PROVINCIA DI VERCELLI
SETTORE AMBIENTE E TERRITORIO
Servizio Valutazione Impatto Ambientale

OGGETTO: Procedura di PAUR ai sensi dell'art. 27bis del D.Lgs. 152/06. Progetto di impianto fotovoltaico denominato "*Fattoria Solare Roggia della Bardesa*", della potenza installata di 10,937 MWp da realizzarsi nel Comune di Roasio (VC) e delle relative opere di connessione da realizzarsi anche nei Comuni di Rovasenda (VC), Brusnengo (BI) e Masserano (BI).

Proponente: Ditta REN 192 srl.

Verbale della seduta di Conferenza del 2 febbraio 2026.

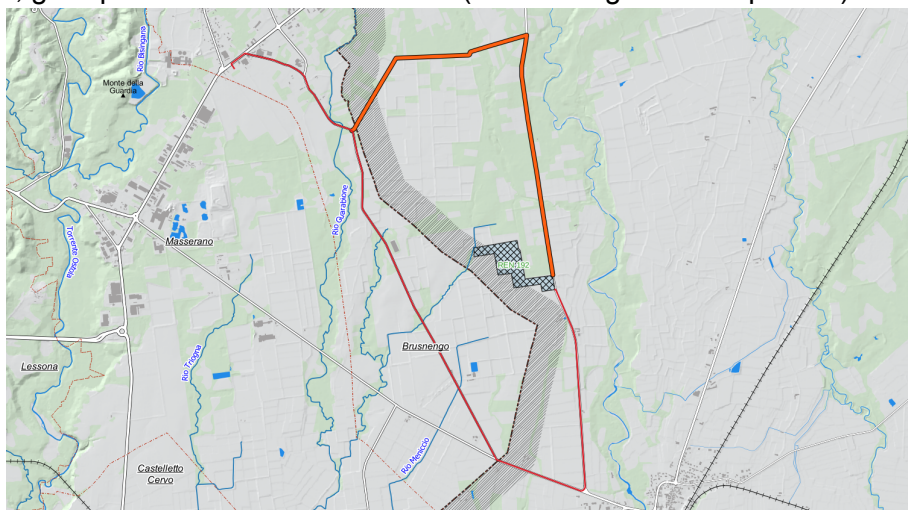
Il Servizio Viabilità della Provincia di Vercelli aveva segnalato errori nella documentazione presentata, in particolare nella denominazione di alcune strade provinciali, e aveva richiesto maggiori dettagli sugli impatti viabilistici nella provincia di Vercelli. Evidenziava la necessità di integrare la documentazione relativa alla fase cantieristica, poiché la versione attuale risultava

troppo generica. Richiedeva dettagli sugli ingombri, velocità di avanzamento e durata dell'occupazione dell'area di cantiere, traffico e il movimento dei mezzi nelle aree coinvolte.

In risposta al Servizio viabilità della Provincia di Vercelli il proponente precisa che *il traffico indotto in fase di cantiere è stimato in 1.186 corse complessive: 271 per il cavidotto AT (circa 120 giorni lavorativi, media 2,3–3,4 viaggi/giorno) e 915 per la Stazione Elettrica e il raccordo aereo (circa 520 giorni lavorativi, media 1,8 viaggi/giorno). La viabilità interessata comprende la SP64 per l'impianto fotovoltaico a Roasio e la SP142 per la Stazione di Brusnengo. L'avanzamento medio della posa del cavidotto è stimato in 100 m/giorno, con occupazioni temporanee limitate. Sono previste misure gestionali specifiche (lavaruote, pulizia strade, segnaletica temporanea, copertura carichi, programmazione trasporti fuori orari di punta, coordinamento con gli enti per le autorizzazioni) per contenere l'impatto viabilistico e garantire la sicurezza della circolazione.*

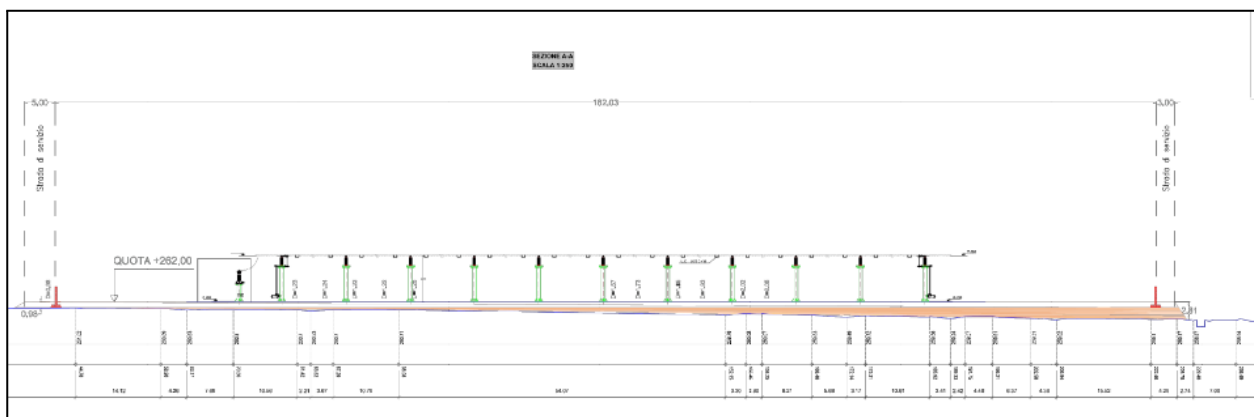
Si segnala che l'integrazione prodotta (tavola 2.6) risulta carente di legenda esaustiva rispetto alla versione originale. Tale omissione impedisce una corretta verifica dei profili del terreno, dello stato dei luoghi e delle aree di riporto, rendendo di fatto inosservabile l'impatto geomorfologico e logistico complessivo dell'opera.

Inoltre nella “Relazione TRS_R2” il proponente chiarisce: “Qualora, come ipotizzato in fase di progettazione definitiva, l'attività di scavo determini quantitativi di materiale estratto superiore ai 6.000 m³, il proponente dovrà ottemperare alle disposizioni riguardanti gli oneri derivanti dall'utilizzo di materiali non provenienti da attività estrattiva in maniera conforme a quanto previsto da L.R. 23/2016 e s.m.i. all'art. 1 comma 8 bis - Determinazione Dirigenziale Regione Piemonte 17 maggio 2023, n. 210. Si precisa che relativamente alla Stazione di Brusnengo ed i relativi raccordi la realizzazione delle opere sarà a cura di TERNA S.p.A. I lavori di realizzazione dell'impianto di rete per la connessione e tutte le opere di rete saranno svolti da TERNA S.p.A. in conformità a quanto previsto dall'Allegato A alla deliberazione ARG/elt 99/08 e ss.mm.ii di ARERA.

Le attività di scavo e l'approvvigionamento di materiale per la formazione del rilevato sarà quindi,

come le altre attività, svolto a carico del Gestore di Rete o di suoi fornitori o subfornitori i quali saranno tenuti ad eseguirlo a regola d'arte ed in maniera conforme a tutte le leggi e regolamenti applicabili.”

Figura 4. Rappresentazione grafica delle nuove opere di mitigazione e compensazione progettate per l'area di impianto (Estratto da R_7.1_ROA_OMA_0-Opere di mitigazione e compensazione ambientale_R2 Rev. 2 – Luglio 2025).

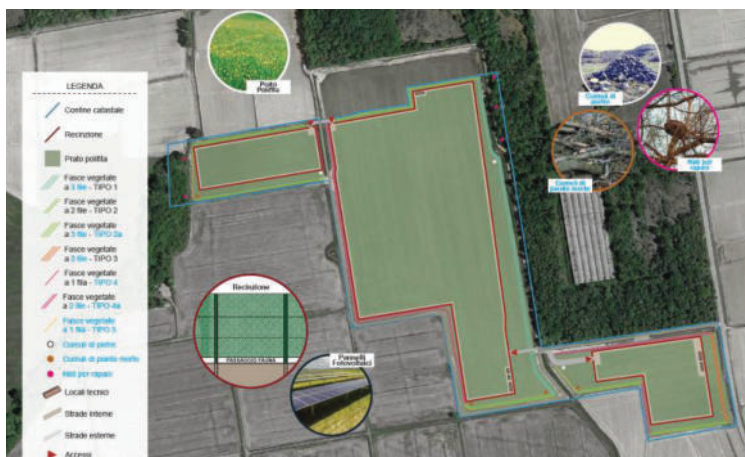
Come misure di compensazione ambientale addizionali rispetto al progetto presentato in prima istanza, il progetto prevede l'installazione di 5 nidi artificiali per rapaci notturni e diurni, 3 cumuli di pietre a secco e 4 cumuli di legno morto (Figura 4). La scrivente Agenzia rileva come le opere proposte possano rientrare unicamente nelle misure di mitigazione atte a limitare l'impatto generato dalle opere in progetto sulla componente biota.

Pertanto, pur prendendo atto dell'analisi qualitativa applicata, la scrivente Agenzia osserva che il Proponente non ha pienamente risposto alla richiesta di integrazioni avanzata in sede di prima CDS in quanto non sono state fornite proposte di misure di compensazione per il consumo di suolo, seppur non permanente, e relativa perdita di servizi ecosistemici causata dalle opere in progetto.

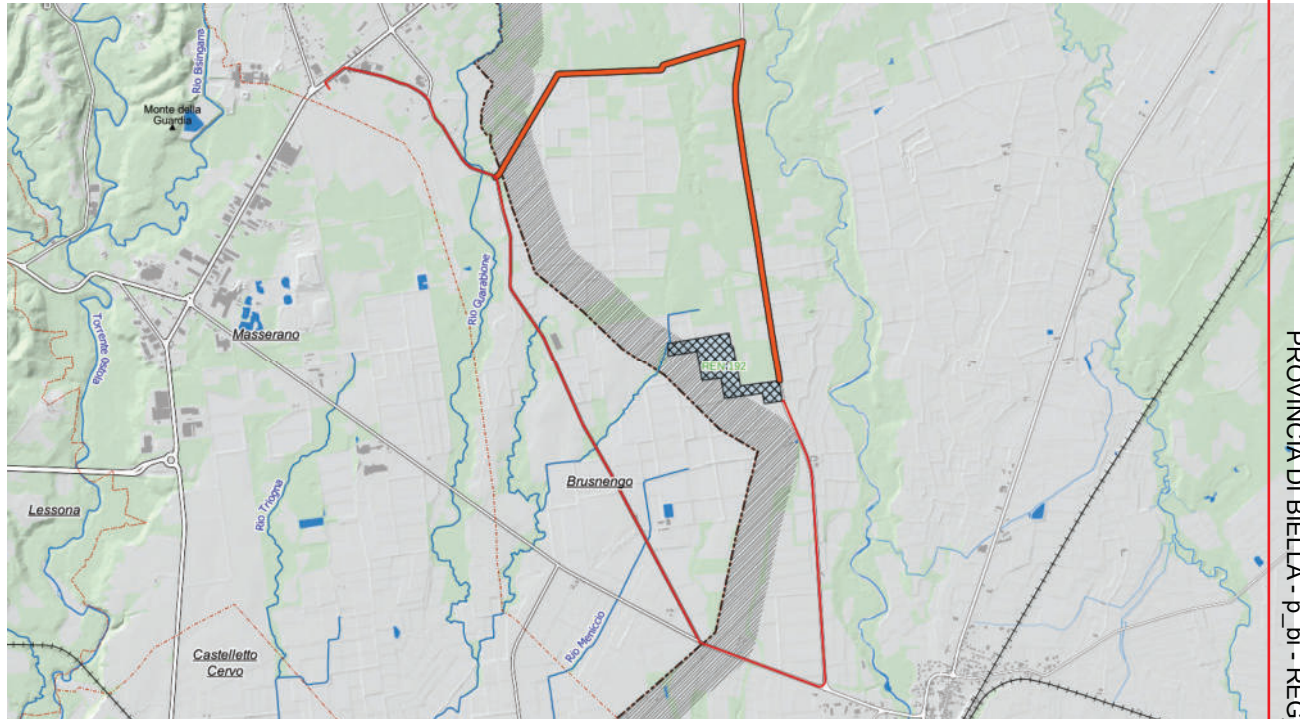
Questa Amministrazione segnala che la modalità alternativa proposta dal proponente, ovvero la raccolta in apposito serbatoio a svuotamento periodico, ai sensi delle norme tecniche generali della Deliberazione del Comitato dei Ministri per la tutela delle acque dall'inquinamento del 4 febbraio 1977 (secondo cui *“i pozzi neri possono essere utilizzati solo per abitazioni o locali in cui non vi sia distribuzione idrica interna, con dotazione in genere non superiore a 30÷40 litri giornalieri pro capite, e quindi con esclusione degli scarichi di lavabi e bagni, di cucina e lavanderia”*), non è ammessa.

Pertanto, la “REN 192” S.r.l. avrebbe dovuto chiarire le modalità di scarico dei reflui civili e, nel caso di disponibilità di un allaccio alla fognatura, la S.r.l. proponente avrebbe dovuto produrre documentazione progettuale valutabile.

4. **Punto PV 27:** La “REN 192” S.r.l. dichiara nel documento “R_1.02_ROA_IN_0_Elaborato descrittivo Integrazioni_post CdS” che: *“Non è previsto alcun innalzamento della piattaforma della Stazione rispetto al piano campagna. L'intervento comporta solo uno scotico superficiale di circa 1 m e un modesto livellamento delle superfici, per un volume stimato complessivo di circa 23.746 m³. Di questi, circa 10.000 m³ saranno riutilizzati in sito per rinterri e sistemazioni, mentre i restanti saranno conferiti a impianti autorizzati (ASM*

Vercelli ed ECAM Larizzate). Non sono dunque previsti riporti esterni né l'apporto di 30.000–40.000 m³ di materiale.”
